Als IG Velo e.V. Ortsgruppe Mittleres Wiesental empfehlen wir eine Teilradverbindung zwischen Steinen Wiesenbrücke und Maulburg. Ausgehend von der Machbarkeitsstudie Radschnellverbindung Großes Wiesental, werden im Folgenden hier die einzelnen Vorschlägen betrachtet und eine Empfehlung für eine Verbindung von Steinen nach Maulburg dargestellt (veränderte Nordvariante).

Aus dem Schlussbericht der Machbarkeitsstudie_Radschnellverbindungen im_LK_Lörrach¹ :

Bild: Varianten zwischen Maulburg und Steinen (gestrichelt Nord- und Südvariante), Variante 1 (rot), kleinräumige Variante 1a (orange), Variante 2 (blau)

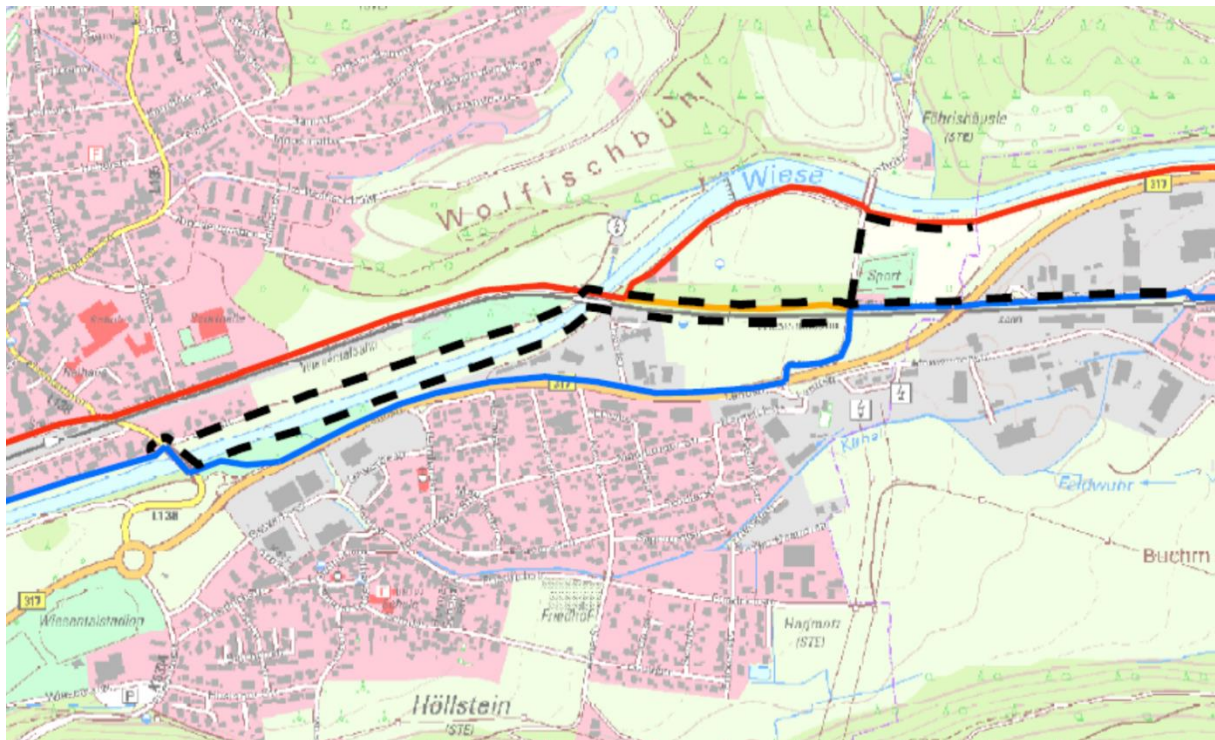
- Die Variante 1 führt entlang der geplanten L138. Es könnte insbesondere im Bereich der Rotzlerstraße bei den Wohnhäusern zu Engstellen aus Platznot kommen.

- Der Bau ist abhängig von der Planung Steinen-Ost.
- Eine Überbrückung der Wiese würde vermutlich erst zusammen mit der Weiterführung der L138 bis Maulburg realisiert werden.

- Die Weiterführung über den Wiesendamm ist problematisch Zitat: „Laut Stellungnahme des Regierungspräsidiums Freiburg, Referat, Abteilung 5, stehen die heutigen Dammkronenwege zur Überplanung als Radschnellwegtrassen grundsätzlich nicht zur Verfügung. Bei einer möglichen zukünftigen Ertüchtigung der Dämme und Verbreiterung der Dammkrone auf max. 3,50 m sei eine generelle Nutzung als RSV mit den Anforderungen an das Hochwasserschutzbauwerk sowie an die Verkehrssicherungspflicht nicht vereinbar. Unter Umständen seien luftseitig anzulegende Dammverteidigungswege als RSV geeignet. Zudem sei zu berücksichtigen, dass Kronen- oder Dammverteidigungswege für Damm- und Gewässerunterhaltungsarbeiten sowie im Hochwasserfall gesperrt werden, so dass diese Wege zeitweise für den Radverkehr nicht zur Verfügung stünden“³.

- Autofreie Führung südlich der Bahnlinie bis zur Eisenbahnstraße
- Momentan anfallende Kosten sind gering, denn es wird weitgehend das bestehende Radnetzwerk benutzt. Es muss nur die Strecke von der Unterführung B317 bis zur Einmündung in die Eisenbahnstraße den RSV-Bedingungen angepasst werden.

- Strecke von Unterführung bis Eisenbahnstraße muss noch geteert werden.
- Einmündung in die verkehrsträchtige Eisenbahnstraße und Fahrt über die Brücke ist zumindest zu Hauptverkehrszeiten gefährlich!
- Die Weiterführung entlang der B317 entspricht zwar den jetzigen Verhältnissen, es dürfte aber beim Ausbau der B317 zu Platznot kommen.
- Es muss ein beschränkter Bahnübergang überquert werden, was bei der geplanten Taktfrequenz der Bahn Probleme bereiten dürfte.
- Die Strecke ist unattraktiv und wird derzeit nur von wenigen Pendlern benutzt.

Beide Varianten haben erhebliche Probleme und statt sich für die Vorzugsvariante zu entscheiden, sollten Alternativen diskutieren (Varianten gestrichelt auf dem Plan.).

- Der von Brombach kommende Radweg kreuzt die Eisenbahnstraße und führt in die Jahnstraße. Die Überquerung ist sicherer als die Fahrt mit dem Kraftverkehr über die Wiesenbrücke (Südvariante). Der Kreuzverkehr müsste wie für RSV üblich Vorfahrt erhalten.

- Bauliche Maßnahmen bis zur Eisenbahnlinie sind gering. Die Jahnstraße ist geteert. Anschließend folgt ein geschotterter Weg, der im Unterschied zur Südvariante ohne Hindernisse ausbaufähig ist.

- Die Unterquerung unter der Eisenbahn hat mehr Höhe als die Südseite, könnte daher auch überflutungssicher angelegt werden. Der Weg kann von der Unterführung unter der Eisenbahn bis zum Wasserkraftwerk langsam ansteigen. Ein Konflikt mit der Überbrückung der Wiese durch die Anbindung der L138 an Maulburg kann dadurch vermieden werden.

- Die Wiese muss dann überquert werden, eine separate Rad/Fußgängerbrücke ist notwendig und würde das Naherholungsgebiet hier an der Wiese erheblich bereichern. Realisierbar wäre dies am besten in Höhe des Wasserkraftwerkes, da hier auf beiden Flusseiten vom Wasserkraftwerk bis zum Werkhof keine großen Niveauunterschiede zu überwinden sind.

Bild: Farblich grün markiert: Die empfohlene Radverbindung zwischen Steinen Wiesenbrücke und Maulburg:

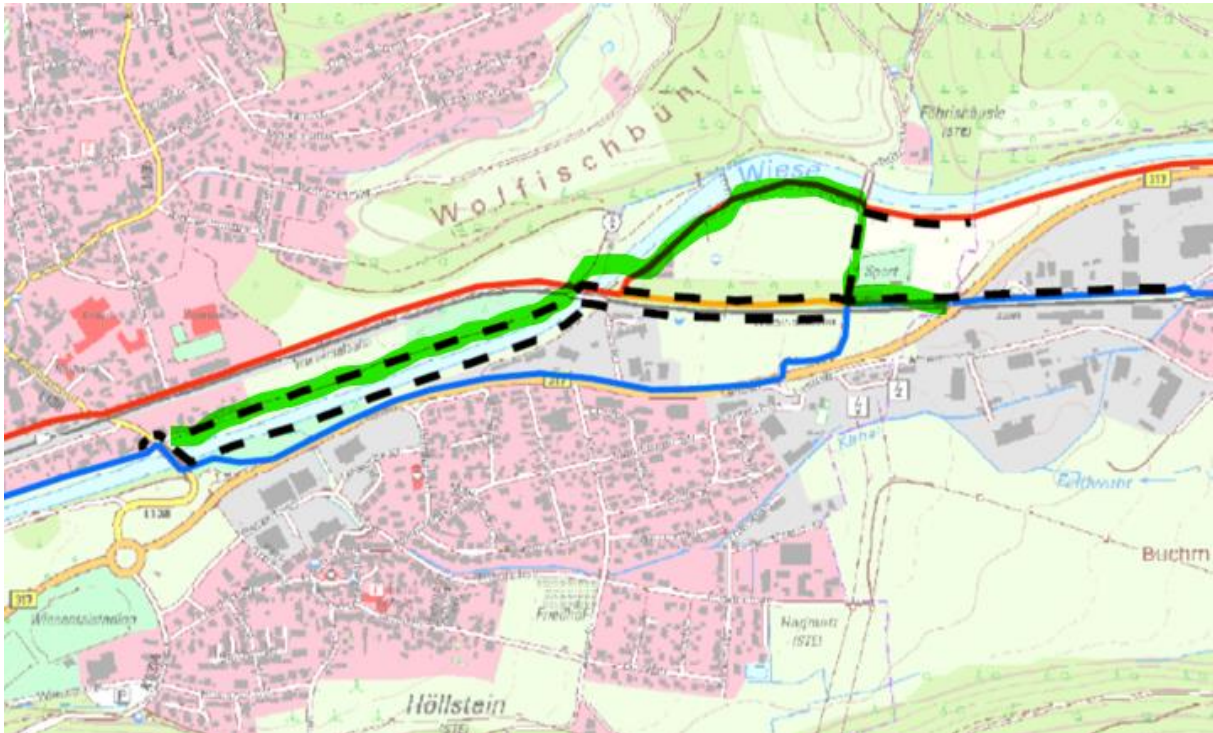
Die Ortsgruppe Mittlers Wiesental der IG Velo e.V. empfiehlt eine Radverbindung zwischen Steinen Wiesenbrücke und Maulburg. Folgend der Nordalternativroute des RSV1 ab der Wiesenbrücke Steinen, entlang der Jahnstraße, Unterführung der Bahnbrücke an der Wiese entlang, eine Überquerung der Wiese mit einer Rad/Fußgängerbrücke in der Höhe vom Wasserwerk zum Werkhof. Ab dem Werkhof kann die vorhandene Infrastruktur Richtung Föhribuck und der Weg entlang am Hundesportplatz nach Maulburg genutzt werden.

Das wäre ein sehr attraktiver Radweg- Lückenschluss für Fahrrad-Berufspendler, eine sichere Verbindung für den Rad-Schülerverkehr Steinen – Maulburg bzw. Maulburg – Steinen, ebenso attraktiv als Naherholungsgebiet für die Bevölkerung Steinen wegen der Rad/Fußgängerbrücke.

Der Routenverlauf ist unabhängig von weiter Planung der L138- Verlängerung und wird nicht vom Ausbau der B317 betroffen sein.
